ECE/TRANS/WP.29/2009/21
17 décembre 2008

Proposition de supplément 6 à la série 01 d'amendement au Règlement No 45
(Nettoie-projecteurs)

Communication du groupe de travail de l'éclairage et de la signalisation lumineuse (GRE) */

«Schéma des points de mesure sur écran

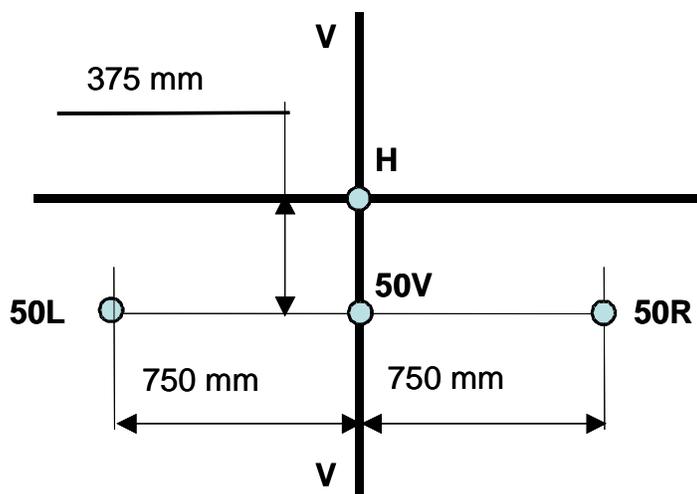
Paragraphe 7.1, remplacer le schéma existant par le schéma suivant:
